方案调整公示稿—效果图对比

连城广大福商务酒店

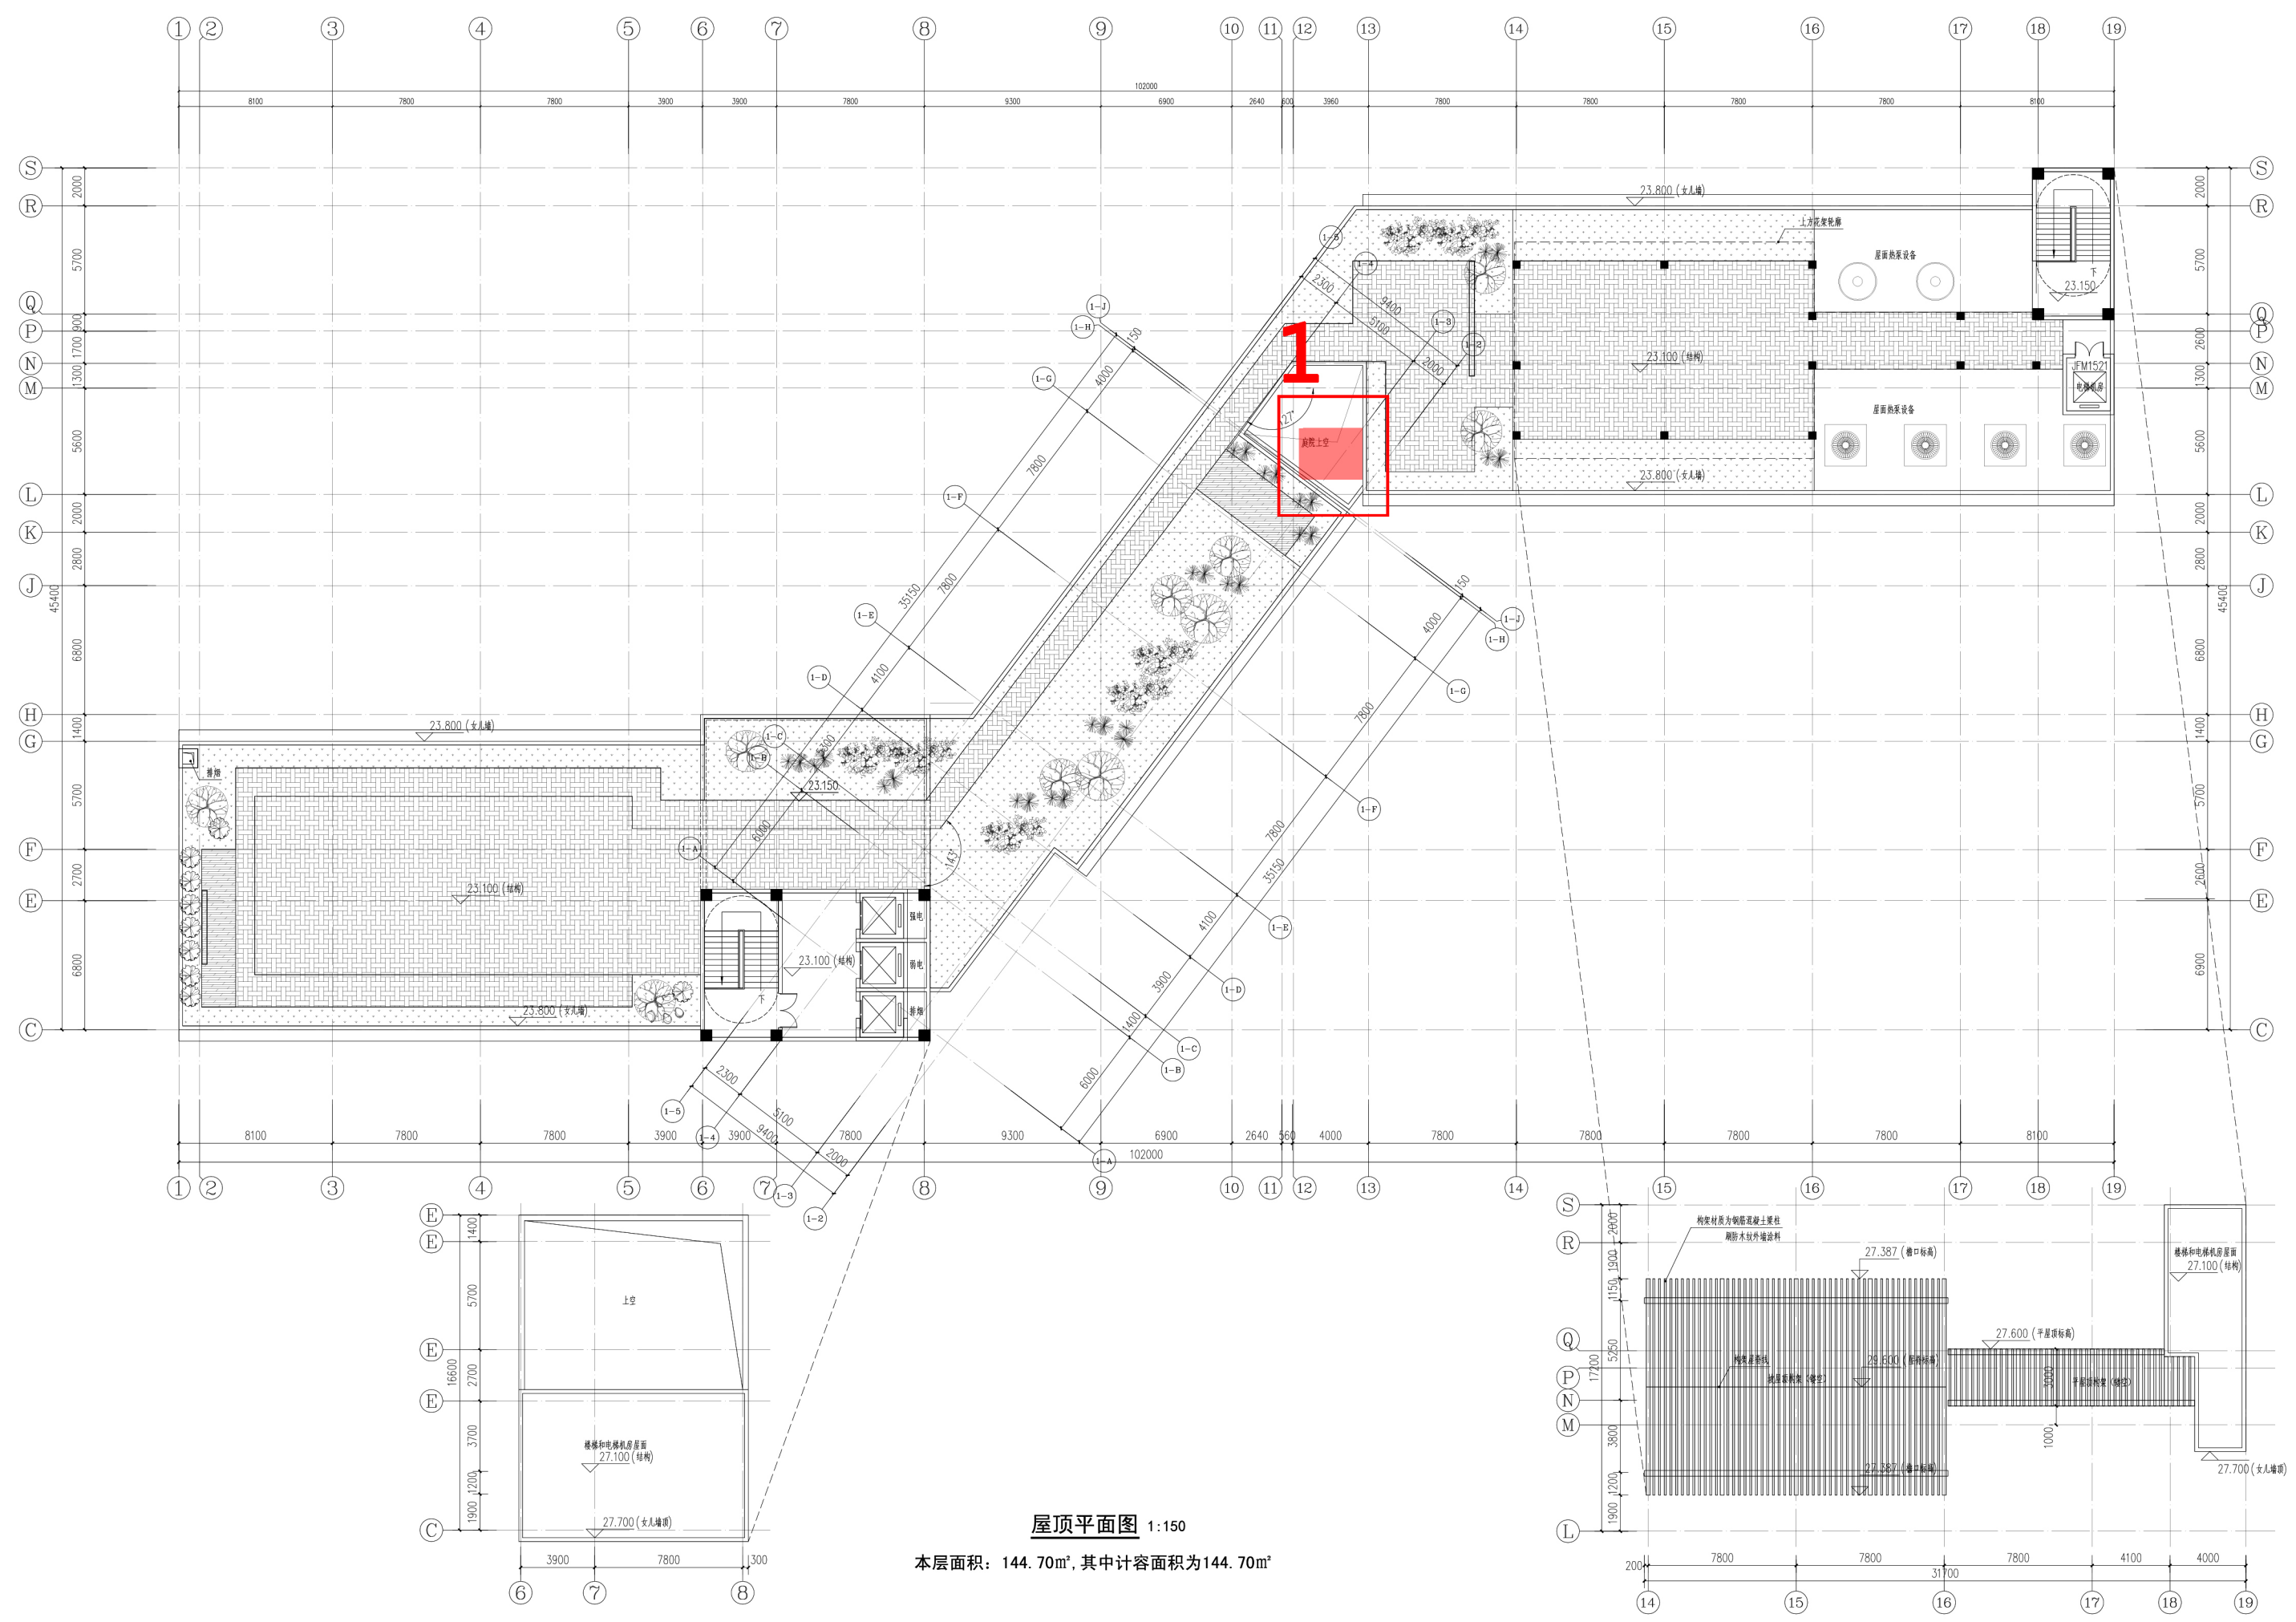
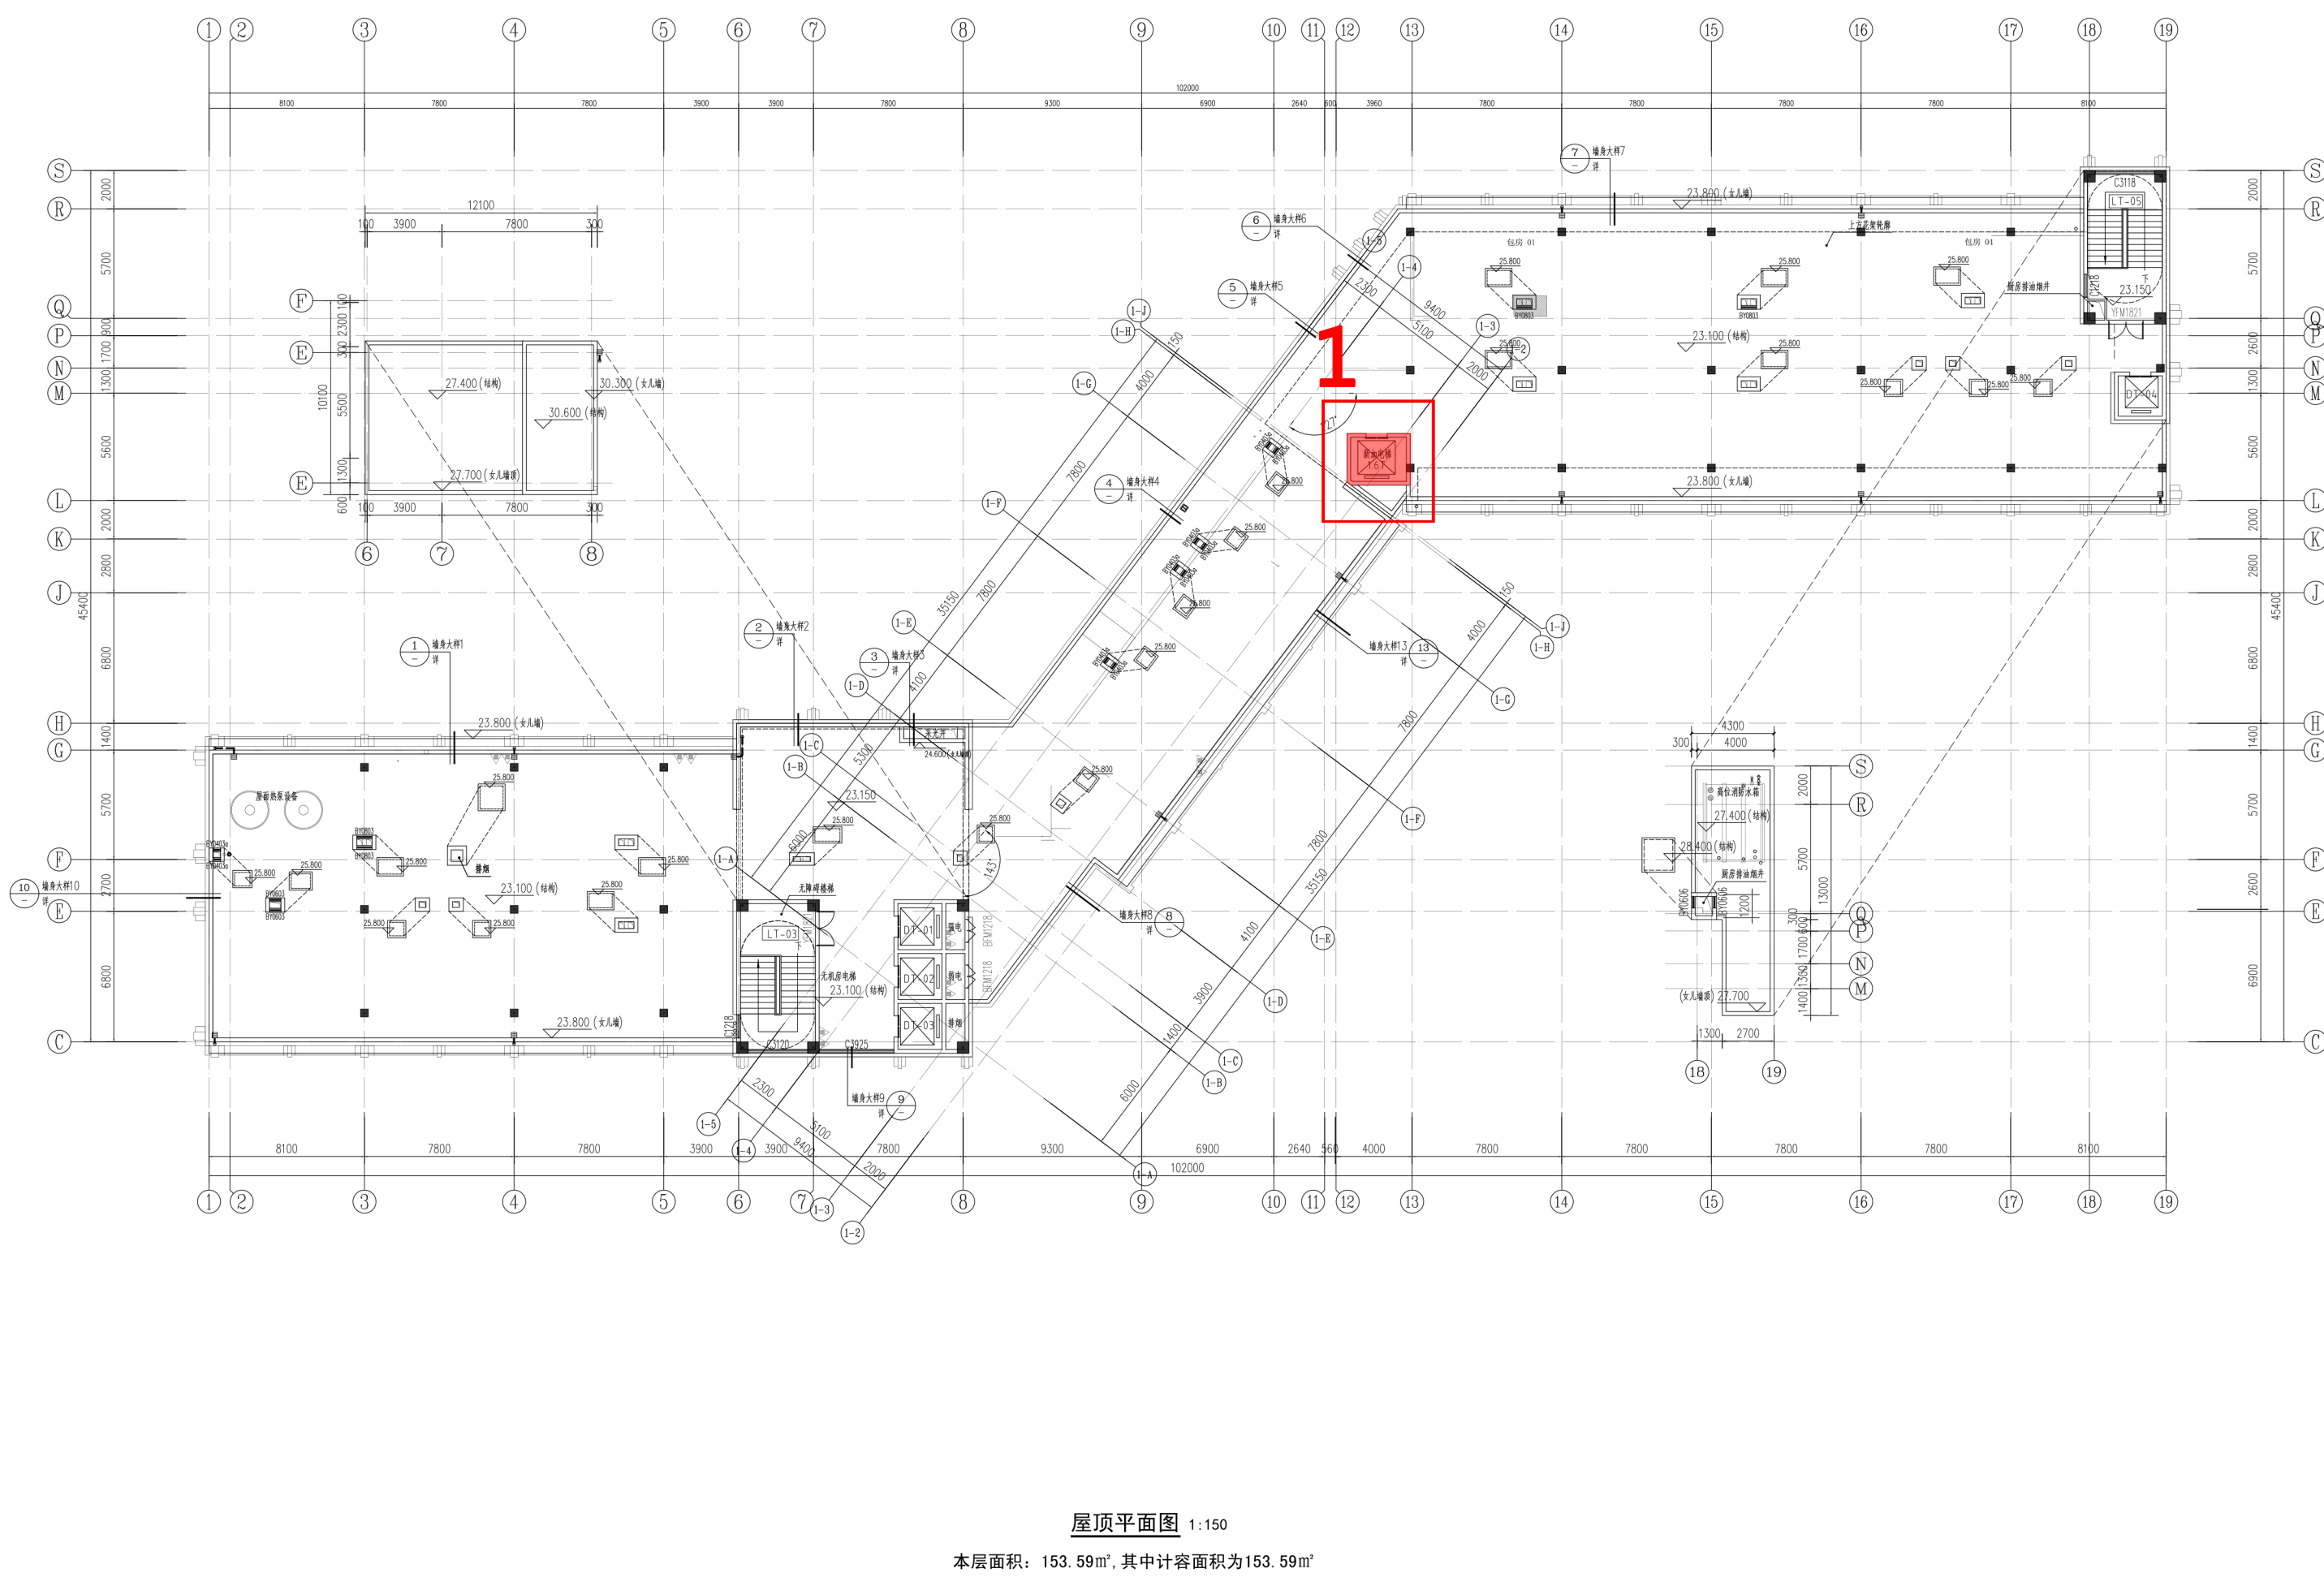
1.屋顶新增电梯出屋面，新增面积8.89平方米。
